DIFFERENTIAL FOR UNIVERSAL HUB

To install the new Hase differential on a Kettwiesel with an universal hub (fit up to middle 2009) the steps 1 to 4 will change in the manual.

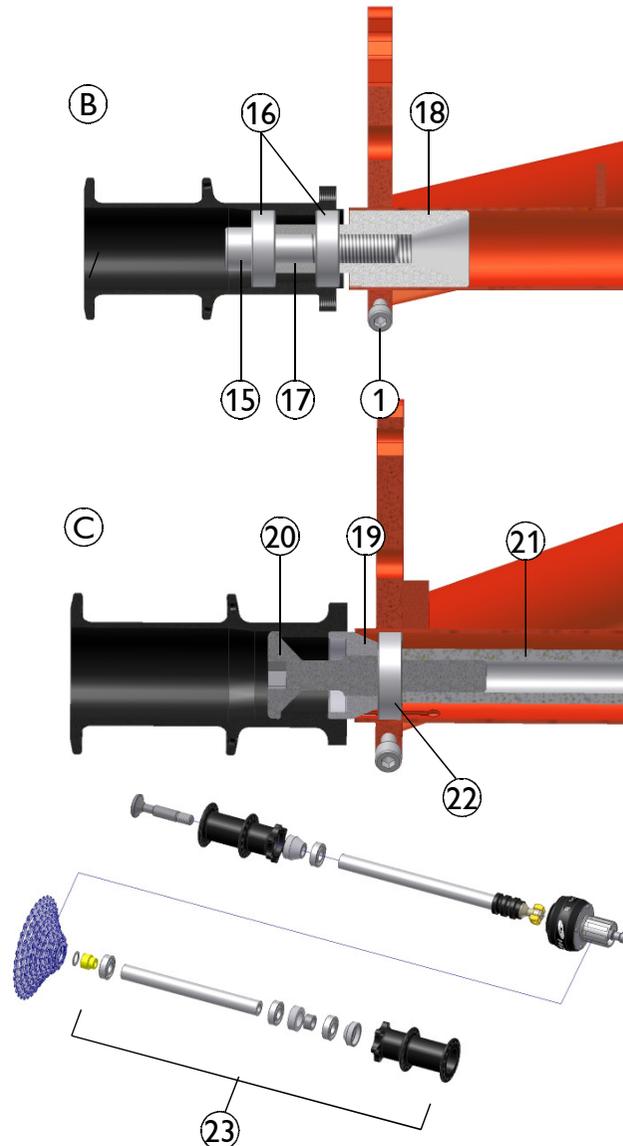
1. Remove the left wheel (see manual).
2. Drawing (B)
Remove the allen bolt (15), the cartridge bearing (16) and the spacer (17).
3. Use a 5mm allen key to loose the M6 bolt (1) and remove the non-driven wheel holder (18).
4. Drawing (C)
Place the replacement bearing (19) from the right and the provided drive screw (20) from the left in the universal hub. Place the provided cartridge bearing (22) between the replacement bearing and the provided shaft tube. Screw the shaft tube clockwise on the drive screw.

The existent right drive assembly (23) will be used as it stands. Follow the points 5 to 10.
